# VYSVĚTLENÍ ZADÁVACÍ DOKUMENTACE Č. 21

**Domov pro seniory Litomyšl**

Město Litomyšl

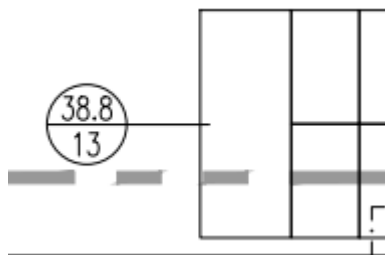
V předchozím vysvětlení zadávací dokumentace došlo k nahrazení betonové dlažby tl. 20 mm za keramickou dlažbu tl. 20 mm, v montážní položce, která se k této položce vztahuje však stále zůstal popis betonová.

Prosíme o sjednocení.

Opraveno v soupisu prací.
